Ekstern kvalitetssikring av KVU Alfheim svømmehall

Vedlegg Kvalitetssikring av Stedsanalyse

Ratio arkitekter as

Dato: 2025-10-08

Figur 12: Illustrasjon av aktuelt utbyggingsvolum (lilla farge) i alternativ 4b. Tilbygget forutsettes plassert med avstand til eksisterende bygning, i maksimalt to plan over bakkenivå, men med forbindelse til eksisterende bygg via kjellerplan.

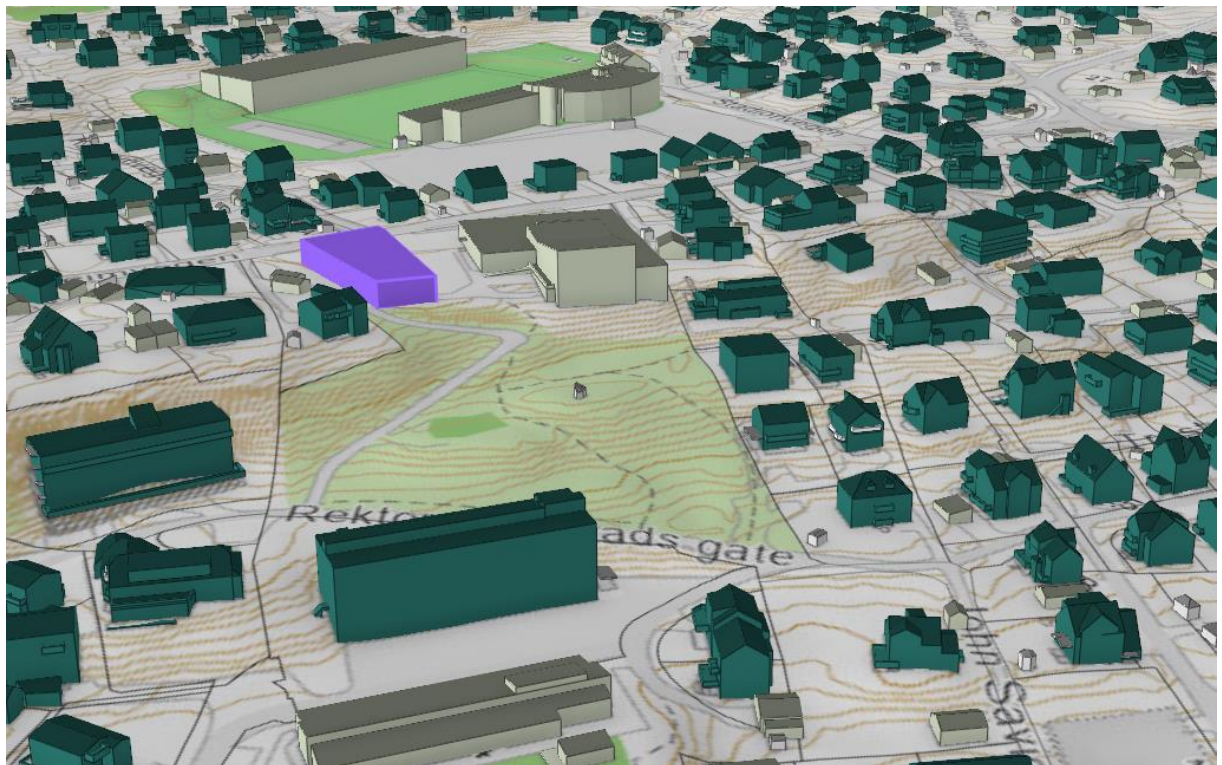
Ratio arkitekter AS har gjort en liten øvelse der vi har sett på fotavtrykket til et eventuelt hotellbygg i sammenheng med Alfheim svømmehall, og hvor stort dette kan være før det kommer i særskilt konflikt med det eksisterende anlegget. Det er vanskelig å si konkret hvor smertegrensen går når det gjelder avstand mellom de to byggene. Aller helst bør jo Alfheim svømmehall ligge fritt. Det vi kan si er at det er vanskelig å få til en løsning med 50 hotellrom av en viss størrelse, når tomten er så knapp som den er, og hotellet har en begrensning på maks 2 etasjer over terreng. Vi tror derfor at det vil være stor usikkerhet knyttet til et alternativ som legger hotellutbygging til grunn for videre drift av Alfheim, der en evt. privat utbygger vil gjøre mye for å utfordre reguleringsbestemmelser og vernehensyn for at prosjektet skal bli lønnsomt.

Terreng, nær- og fjernvirkning: Hotellkonseptet med velværebasseng legger opp til et større utendørsanlegg med basseng og badekulper. KVV illustrerer utendørs bassenganlegg med noen større firkanter på sørøstsiden av svømmeanlegget uten å problematisere de store utfordringene som det fallende terrenget vil by på her. Alfheim ligger svært kupert til, og å anlegge basseng på nedsiden vil bety store utfyllinger. Dette vil påvirke både nær- og fjernvirkning av anlegget.

Figur 4.2.2 viser fotavtrykk hotell til venstre og Alfheim svømmehall til høyre med tomtegrensen stiple. Firkantene som skal illustrere hotellrom er 32-33 m² i størrelse. Korridorareal, heis, trapper og teknisk areal er ikke tegnet inn, men forbeholdt hvitt areal i midten

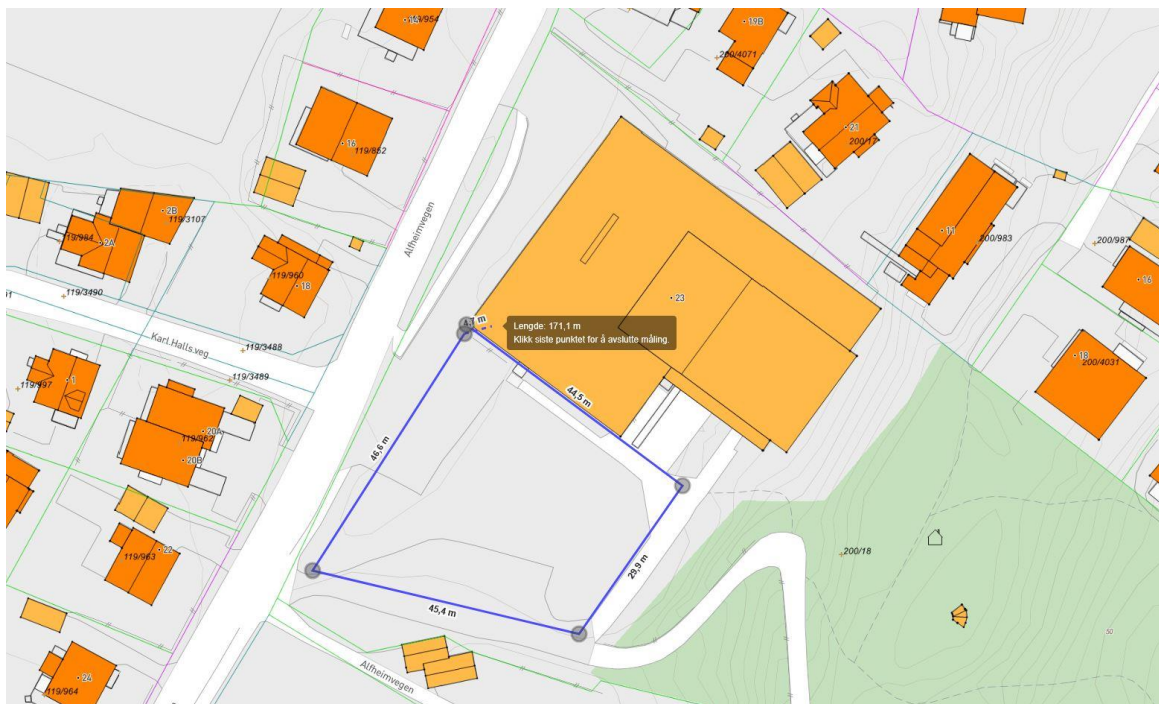
Antall rom: Det er utfordrende å få til mange nok (50) hotellrom for å oppnå gode driftsmarginer. Normalt er det nødvendig med 70-100 rom for å oppnå en viss lønnsomhet. Skisse viser mellom 34-42 rom, der alternativ med flest rom utfordrer fredningsobjektet mest (med 14 meter avstand til Alfheim)

Attraktive rom: Det er utfordrende å få til attraktive nok hotellrom til å kunne tilby en high-end hotell-pakke. Rom vil ligge på plan 01 og plan 02 over bakken. Kun ene kortfasaden er vendt mot utsikten. Dette kan løses ved å ha sikksakk fasadeliv på langsidene («karnapp-vinduer») men dette vil muligens også utfordre fredningsobjektet ved å være for ekspressivt i formspråket. Fellesfunksjoner blir i hovedsak liggende i
